この度は弊社製品をお買い上げいただきまして誠にありがとうございます。  
 E-50/E-75 につき説明書に誤りがありましたので訂正いたします。  
 (対象 47021/47022/47024/47025/47027)

47022 ヤークトティーガー II  
 47027 ホリ II

6

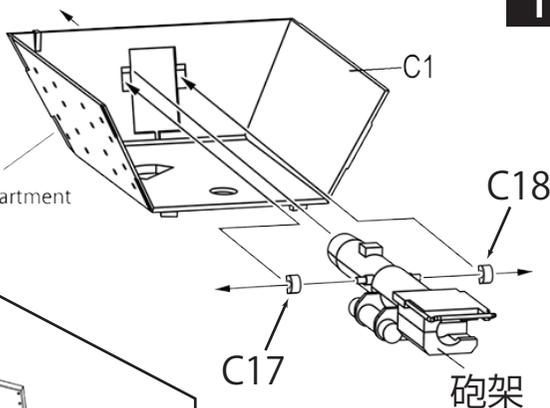
E1 と E2 には同じ附番で左右があります。

車体に接着の際は外側の転輪が前になるようご注意ください。

1

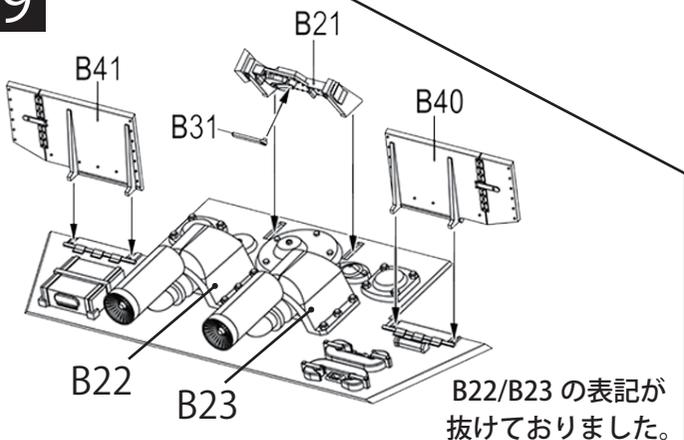
C17/C18 の表記が  
 抜けておりました。
